- **26. Änderung des Flächennutzungsplans und**
- **Aufstellung des Bebauungsplans Nr. 56 „Batteriespeicher Süderdonn“ der Gemeinde Sankt Michaelisdonn**
- **Frühzeitige Beteiligung der Behörden gem. § 4 Abs. 1 BauGB und Planungsanzeige gem. § 11 LaplaG**

**St. Michaelisdonn, Kreis Dithmarschen; Aufstellung der 26. Änderung des Flächennutzungsplanes und des Bebauungsplanes Nr. 56**

**Stellungnahme:** **Aufstellung des Bebauungsplans Nr. 56 und 26. Änderung F-Plan der Gemeinde St. Michaelisdonn „Batteriespeicher Süderdonn“**

**Betreff: St. Michaelisdonn / 26. Änderung FNP / Bebauungsplan Nr. 56**

Gewässerplan-Ausschnitt  
 Sielverband Helse (05)

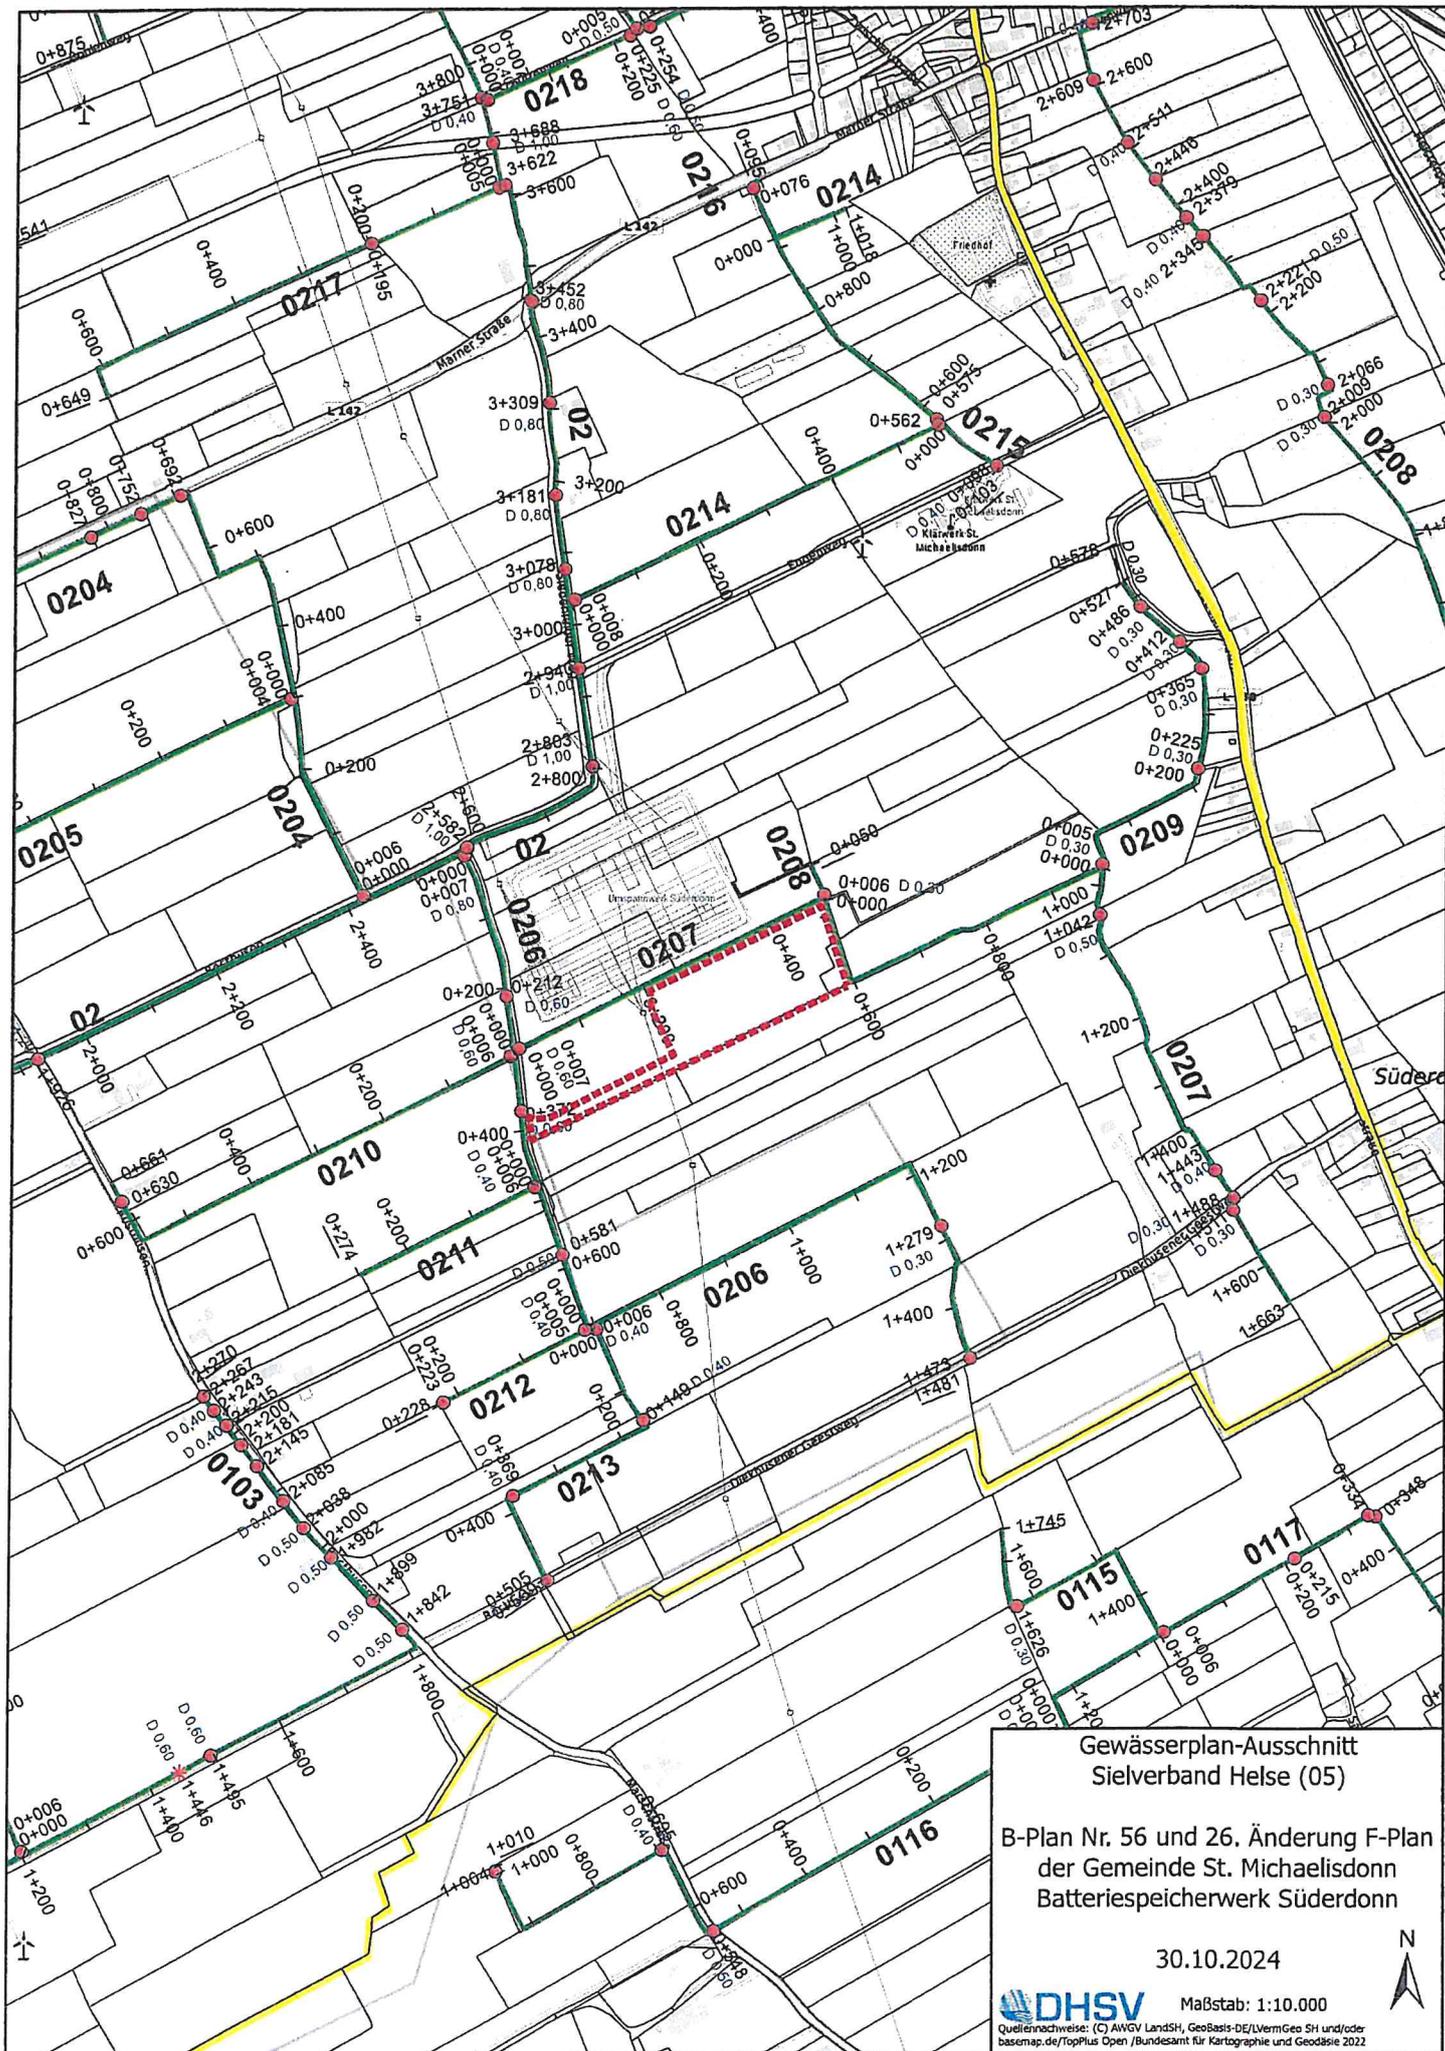
- Beachtung der Satzung des zuständigen Sielverbandes, besonders des § 6.
- Das Plangebiet liegt an der **Verbandsanlage / Vorfluter 0207**.
- An der Verbandsanlage ist ein **Fahr- und Unterhaltungstreifen von 7,50 m ab der Böschungsoberkante** von jeglicher Bebauung und Bepflanzung freizuhalten.

Für den Sielverband ist lt. Planzeichnung bereits ein **Geh- und Fahrrecht entlang des Vorfluters 0207** eingetragen.

- Außerdem ist darauf zu achten, **die Bäume nicht zu dicht an den Unterhaltungstreifen zu pflanzen**, damit die Baumkronen und Äste die Unterhaltung des Vorfluters nicht behindern.

- Bitte beachten Sie, dass der Unterhaltungstreifen mit einem Raupenbagger befahrbar bleiben muss und der Aushub dort abgelegt wird.  
**Dies muss weiterhin gewährleistet bleiben.**
- Bei Neuplanung von Betriebsgebäuden oder Flächenversiegelung ist das Entwässerungskonzept vorab mit dem Deich- und Hauptsielverband Dithmarschen **Abzustimmen und vorzulegen.**
- Für den Fall, dass die infolge der Bebauung erhöhten Abflussspenden aus Oberflächenwasser die Leistungsfähigkeit der vorhandenen Verbandsanlagen überschreiten, weise ich im Vorwege darauf hin, dass die planerischen und baulichen Maßnahmen an den Verbandsanlagen zu Lasten des Antragstellers gehen
